Title - Sujet Réfection couverture-Cap-Tourmente	
Solicitation No. - N° de l'invitation EE520-160216/A	Amendment No. - N° modif. 003
Client Reference No. - N° de référence du client EE520-160216	Date 2015-06-25
GETS Reference No. - N° de référence de SEAG PW-\$QCM-004-16453	
File No. - N° de dossier QCM-5-38043 (004)	CCC No./N° CCC - FMS No./N° VME
Solicitation Closes - L'invitation prend fin at - à 02:00 PM on - le 2015-07-07	
F.O.B. - F.A.B. Plant-Usine: <input type="checkbox"/> Destination: <input type="checkbox"/> Other-Autre: <input type="checkbox"/>	
Address Enquiries to: - Adresser toutes questions à: Fournier, Caroline	Buyer Id - Id de l'acheteur qcm004
Telephone No. - N° de téléphone (418) 649-2826 ()	FAX No. - N° de FAX (418) 648-2209
Destination - of Goods, Services, and Construction: Destination - des biens, services et construction: TPSGC / PWGSC 3, PASSAGE DU CHIEN D'OR ESC 2 - PARCS QUEBEC Québec G1R3Z8 Canada

AVIS DE MODIFICATION NO. 3

Project	
RÉSERVE NATIONALE DE FAUNE DU CAP-TOURMENTE	
RÉFÉCTION DE LA COUVERTURE DE LA MAISON DE LA PETITE FERME

Drawing	
ARCHITECTURE ADDENDA #1 COUPE #1 (EXTRAIT DE LA FEUILLE A3 DE 4)

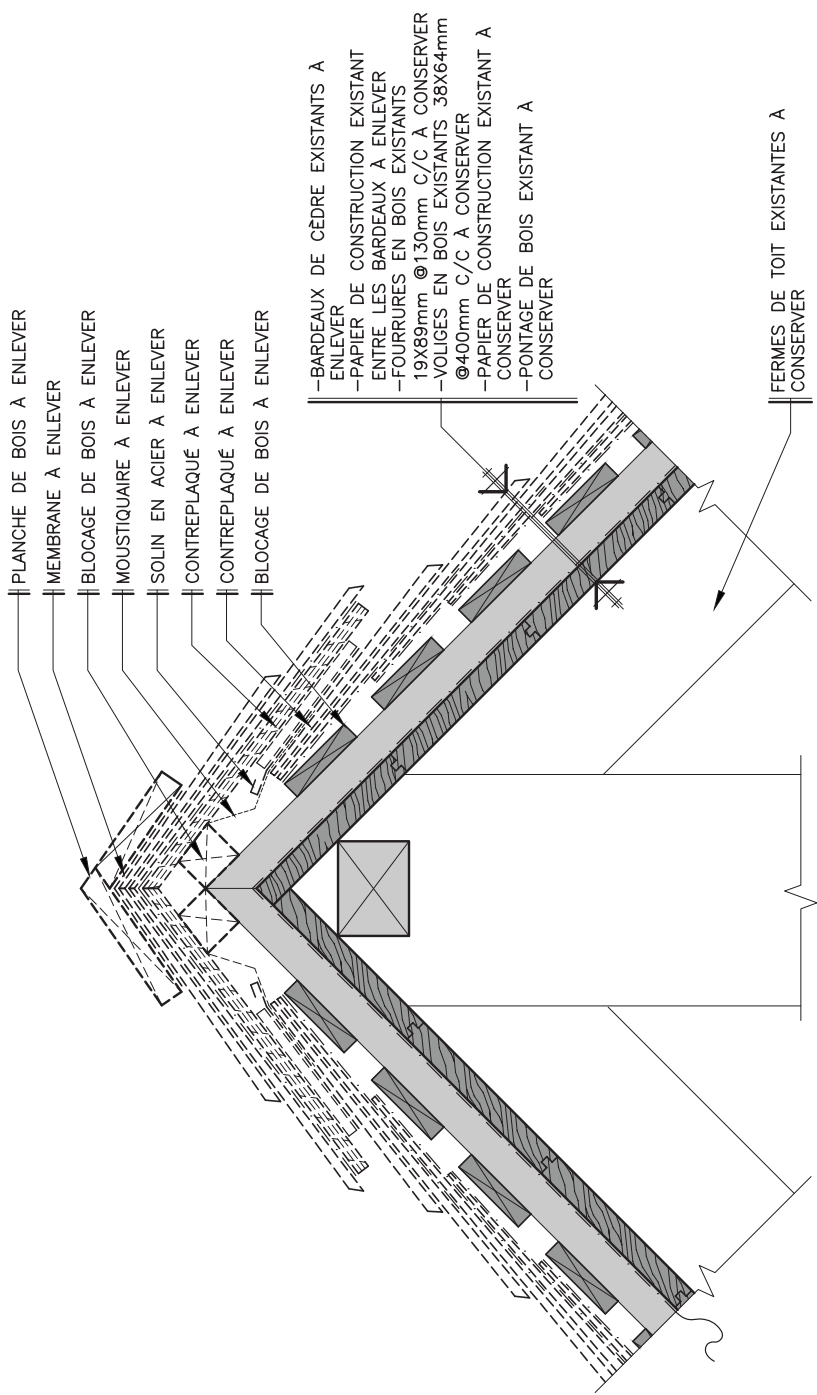
6. Feuille A3 de 4, coupe #1 & 2 : Corrections à la mise en page, voir dessins en annexe
